Normas subsidiarias de planeamiento del municipio de Santanyí

Modificación para la nueva alineación y ordenación del espacio público del sector comprendido entre las calles Consolación, Gómez Ulla, y Carretera Ma-19

Memoria informativa y justificativa
Normas urbanísticas

Plano 8: Ordenación

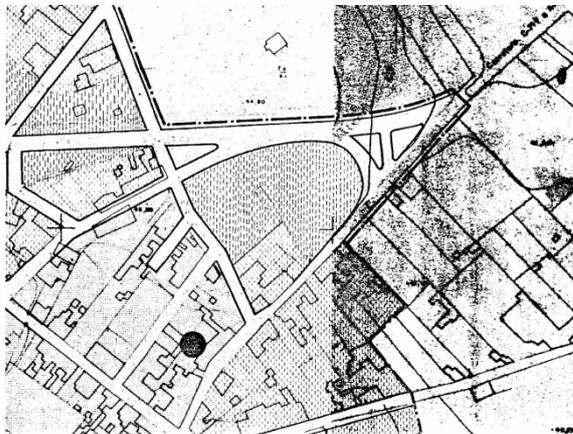
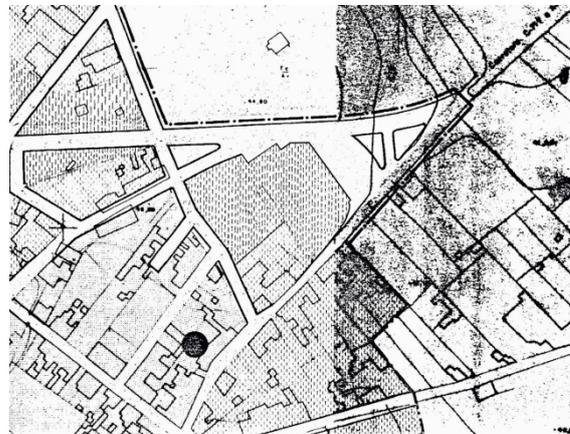
De esta manera el vial sin nombre que conecta la Ma-19 con la C/ Concepció, recorriendo el perímetro noreste del solar afectado, y por el cual no discurre ningún servicio público, pasará a tener un desarrollo recto. Este vial resultante será de un único sentido de circulación (de la Ma-19 hacia la C/ Concepció), con aparcamientos en batería a ambos lados y un ancho total de 21,95m. La sección del vial se compondrá de:

- Acera con árboles de 3,50m de ancho.
- Aparcamientos en batería, cuyas plazas tendrán una dimensión de 2,50x5,00m.
- Calzada de un único sentido de circulación, con un ancho de 5,50m.
- Aparcamientos en batería, cuyas plazas tendrán una dimensión de 2,50x5,00m.
- Acera de 2,95m de ancho.

Concretamente se propone la cesión de un total 504,56 m², repartidos en cuatro porciones:

- La primera, ubicada en la esquina noroeste del solar, en contacto con la calle Gómez Ulla de 120,60 m², que se prevé destinar a la implantación de un punto verde y de reciclaje público compuesto por un mínimo de 6 contenedores de diferentes fracciones (dos para rechazo, uno para orgánico, uno para vidrio, uno para cartón y uno para envases). Además en este punto se ubicará un nuevo centro de transformación comunitario en previsión a la futura demanda energética de la zona y como apoyo a la red existente.

- Una superficie en forma de cuña, de 26,96 m², que amplía la zona de acera/paso junto a la calle Gómez Ulla.
- Una superficie, ubicada frente al espacio verde público existente y la calle sin nombre, donde la curva del solar es más pronunciada, y supone el principal motivo para la redacción de la presente modificación del planeamiento. Con una superficie de 353,05 m², que con la adecuada reorganización del vial existente, tal y como se propone mediante la presente modificación puntual de NNSS, genera un incremento de 23 plazas de aparcamiento, cuatro de las cuales serán adaptadas para el uso de personas con movilidad reducida.

- Por último, dos pequeñas porciones para la ampliación de la acera hacia la calle Consolació, con una superficie total de 3,95 m².
